Verslag huishoudelijke elektrische installatie op laagspanning en zeer lage spanning

Referentie: **004-20261014-05**	Datum controle: **14/10/2026**
Keurder: **004**

Eigenaar:	**Onbekend**	EAN-code:	**Onbekend**
Adres installatie:	**Kroonweg 22, 1700 - Dilbeek**	Nummer teller(s):	**61476868**
		Distributienetbeheerder installatie:	**Fluvius**

☐ 6.4 (Gelijkvormigheidscontrole voor ingebruikname)
☐ 6.4 (Belangrijke wijziging/uitbreiding)
☐ 6.5 (Controlebezoek)
☐ 8.4.1 (Controlebezoek van een oude installatie voor de verzwaring van de aansluiting op het openbaar distributienet)
☑ 8.4.2 (Controlebezoek van een oude installatie bij verkoop)
☐ 8.4.3 (Vrij controlebezoek van een oude installatie)
☑ Afwijkende beschikkingen (Boek 1) toegepast
☐ Herkeuring op het verslag

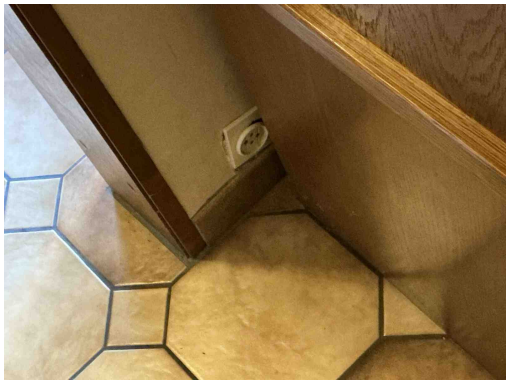
T11 - De contactdozen waarvan de toegekende stroomsterkte maximaal 16A en de toegekende spanning maximaal 250V bedraagt en niet bedoeld zijn voor de voeding van een of meerdere verbruikstoestellen voor een specifiek doel en niet geplaatst zijn in of op schakel- en verdeelborden, beschikken niet of IPXX-D (incl. gemeenschappelijke delen residentieel geheel) (Boek 1: 4.2.2.3/5.3.5.2).
Opmerking: Oa living

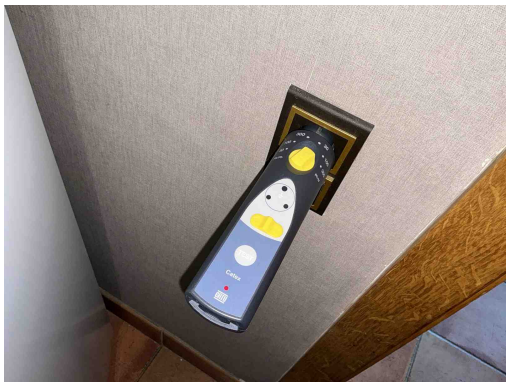
T23 - Het elektrisch materiaal is beschadigd. (Boek 1: 1.4.1.3).
Opmerking: Oa living , slaapkamer 1

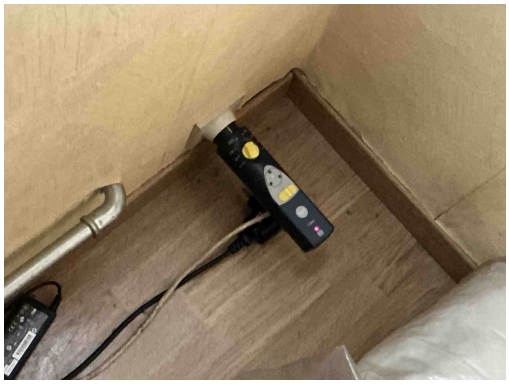
A16 - Er is geen continuïteit van de beschermingsgeleider van de contactdoos (Boek 1: 5.4.3.4).
Opmerking: Oa slaapkamer 1, keuken

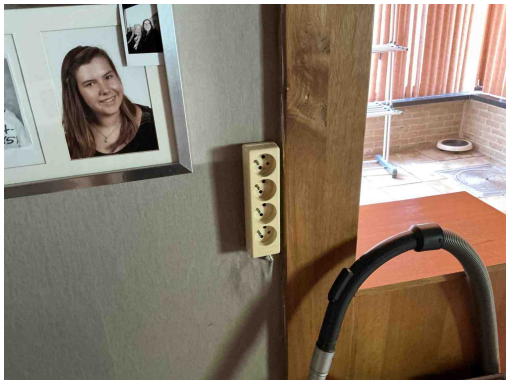
A16 - Er is geen continuïteit van de beschermingsgeleider van de contactdoos (Boek 1: 5.4.3.4).
Opmerking: Oa slaapkamer 1, keuken

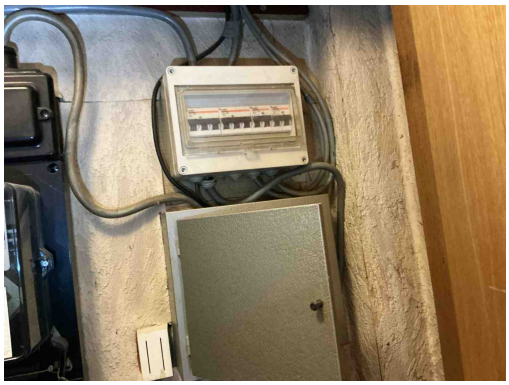
T21d - Het elektrisch materieel is niet geplaatst volgens de voorschriften van de fabrikant/ regels van goed vakmanschap. (Boek 1: 1.4.1.3) Oa materiaal niet geschikt voor de toepassing. Zie plaatsingsfiche fabrikant.
Opmerking: Oa keuken

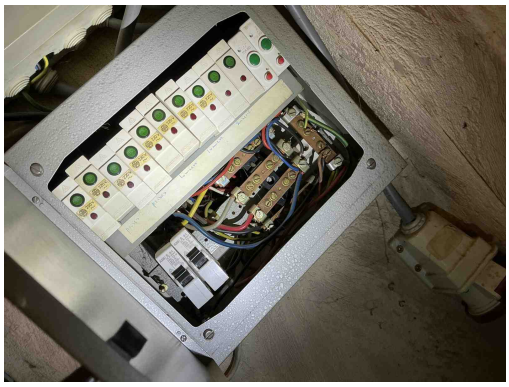
B17 - De voedingsspanning is niet op elk bord vermeld (Boek 1: 3.1.3.3).
Opmerking: Oa bord 1,2

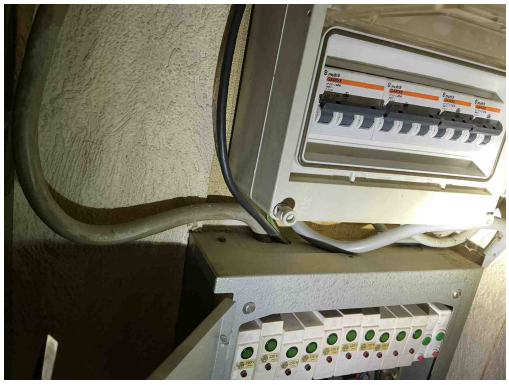
B06 - Het elektrisch verdeelbord heeft niet de minimale beschermingsgraad IPXX-B in een gewone ruimte (Boek 1: 4.2.2.3).
Opmerking: Oa bord 2

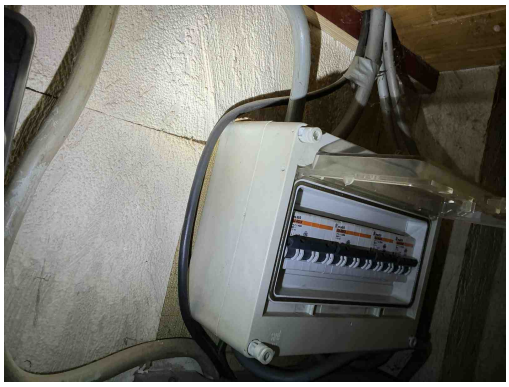
B26 - Het elektrisch bord kon niet gedemonteerd worden (Boek 1: 5.3.5.1).
Opmerking: Oa bord 1,2

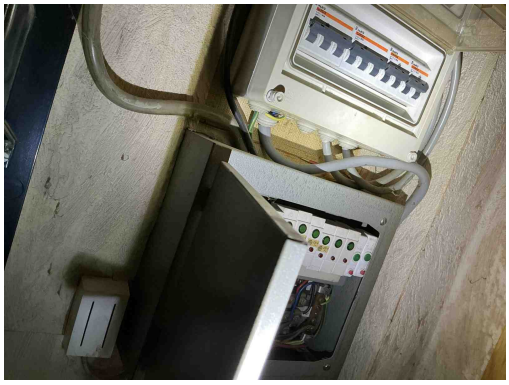
B26 - Het elektrisch bord kon niet gedemonteerd worden (Boek 1: 5.3.5.1).
Opmerking: Oa bord 1,2

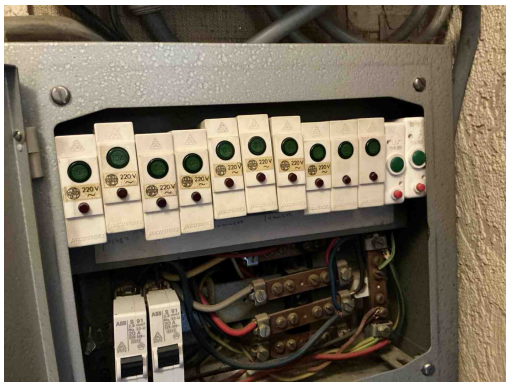
B26 - Het elektrisch bord kon niet gedemonteerd worden (Boek 1: 5.3.5.1).
Opmerking: Oa bord 1,2

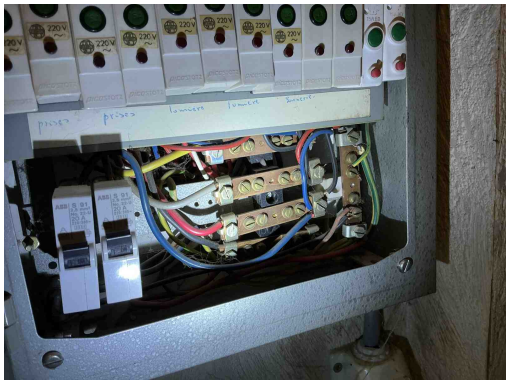
D08 - De nodige markeringen op de beveiligingstoestellen ontbreken of zijn onleesbaar (Boek 1: 5.3.5.5).
Opmerking: Oa bord 1

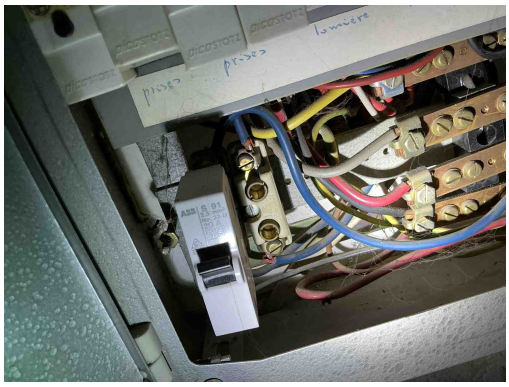
T02 - Gevaar voor rechtstreekse aanraking: genaakbare delen onder spanning (Boek 1: 4.2.2).
Opmerking: Oa bord 1

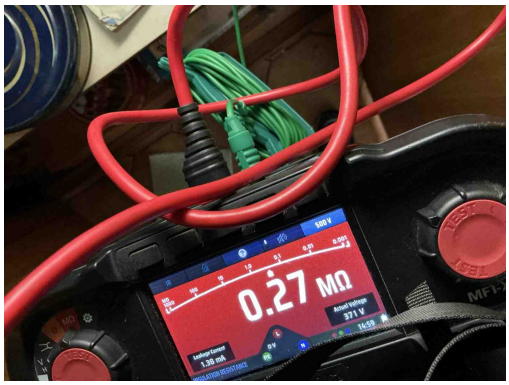
I01 - De waarde van de isolatieweerstand per kring dient tenminste 0,50 Mohm (1000 x Utest) te zijn (Boek 1: 6.4.5.1).
Opmerking: Oa bord 1 tweede rij

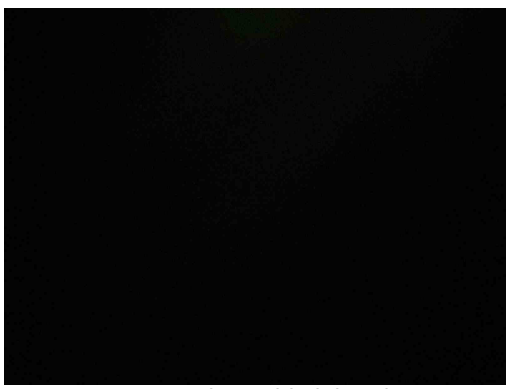
I01 - De waarde van de isolatieweerstand per kring dient tenminste 0,50 Mohm (1000 x Utest) te zijn (Boek 1: 6.4.5.1).
Opmerking: Oa bord 1 tweede rij
